Vysvetlenie č. 5

Verejný obstarávateľ informuje, že vo verejnom obstarávaní nadlimitnej zákazky na uskutočnenie stavebných prác s názvom: „**Rekonštrukcia kultúrnej pamiatky Univerzity Komenského na Vajanskom nábreží 10, Bratislava - adaptácia objektu pre potreby výučby UK**“ vyhlásenom v Európskom vestníku dňa 16.7.2024 pod č. OJ S 137/2024 a značkou 424766-2024 a vo Vestníku verejného obstarávania pod č. 137/2024 zo dňa 17.7.2024 pod značkou 17270-MSP boli doručené nasledujúce otázky:

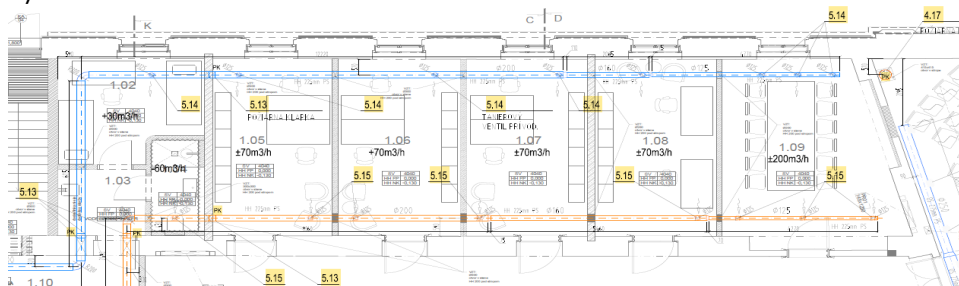
Otázka č. 2:

Žiadame o opravu v poskytnutom výkaze výmer, hárok Eo₄ – Vzduchotechnika_01. V položkách 10 a 11 sú v stĺpci MJ sú uvedené čísla a v stĺpci množstvo sú uvedené 1,000.

10	K	30002.5	Dvojica izolovaného medeného potrubia Ø9,52/15,88mm	18	1,000
11	K	30002.6	Komunikačný kábel	18	1,000

Žiadame o opravu.

Odpoveď č. 2:

Verejný obstarávateľ opravil údaje vo výkaze výmer, časť: Eo₄ - Vzduchotechnika: množstvo a mernú jednotku v položkách číslo: 10, 11. Upravený výkaz výmer tvorí prílohu č. 2 tohto vysvetlenia. Upravované položky sú vyznačené žltou farbou.
